DIREZIONE GENERALE ARCHEOLOGIA BELLE ARTI
E PAESAGGIO
SERVIZIO V

Oggetto: [ID_VIP 4806] ORTA NOVA (FG): Impianto eolico localizzato nel Comune di Orta Nova (FG), in località Lampino, e opere connesse nel Comune di Stornara (FG) – composto da 19 aerogeneratori di potenza complessiva pari a 79,80 MW
Procedura riferita al Decreto legislativo n. 152/2006 – VIA.
Proponente: Società Lampino Wind S.r.l.
Parere tecnico istruttorio della Direzione generale Archeologia, belle arti e paesaggio.

alla documentazione depositate dalla ditta proponente, con nota prot. n. 5664 del 28/07/2020, ha espresso il seguente parere endoprocedimentale (post integrazioni), che di seguito si riporta integralmente:

Stralci dall'elaborato integrativo della Società 'Planimetria distanze WTG e caviddotti da corsi d'acqua e tratturi'

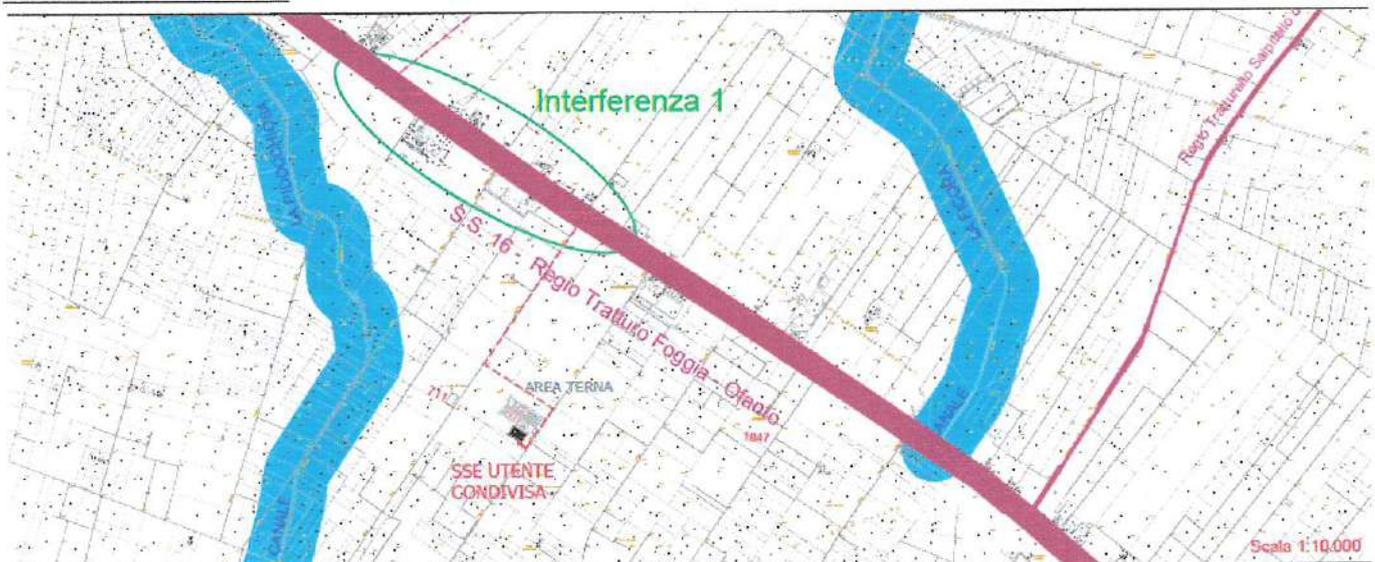
- Per la realizzazione del tracciato del cavidotto sono previste interferenze con aree di pertinenza di tratturi.

In particolare, il Tratturo n. 14 "Foggia - Ofanto", il Tratturello n. 17 "Orta - Tressanti" e il Tratturello n. 88 "La Ficora" risultano sottoposti a vincolo con D.M. 22.12.1983. Nel progetto in argomento tali tratturi sarebbero interessati da ripetuti attraversamenti trasversali, in particolare con l'area di pertinenza del Tratturello n. 17 "Orta - Tressanti", in relazione ai cavidotti di interconnessione degli aerogeneratori **WTG 2**, **WTG 5 e 6** e **WTG 10**, e in maniera significativa ed estesa dal percorso del cavidotto di connessione alla stazione di consegna, con tratti longitudinali interferenti con le aree di pertinenza in particolare del Tratturo n. 14 "Foggia - Ofanto" e del Tratturello n. 88 "La Ficora".

La diretta interferenza delle opere di connessione con i tratturi suddetti confuta quindi la tesi sostenuta dalla Società nel par. 7 *Osservazioni archeologiche* del documento della Società denominato 'Relazione Tecnica nota MiBACT', laddove si legge che «Per quanto riguarda gli aspetti archeologici, nel parere si evince chiaramente che le aree direttamente interessate dalle opere in progetto non sono sottoposte a provvedimenti di tutela archeologica ai sensi del D. Lgs. 42/2004, né sono interessate da relativi procedimenti in itinere di tutela archeologica ai sensi degli artt. 10, 13-14, 45 del D. Lgs. 42/2004».
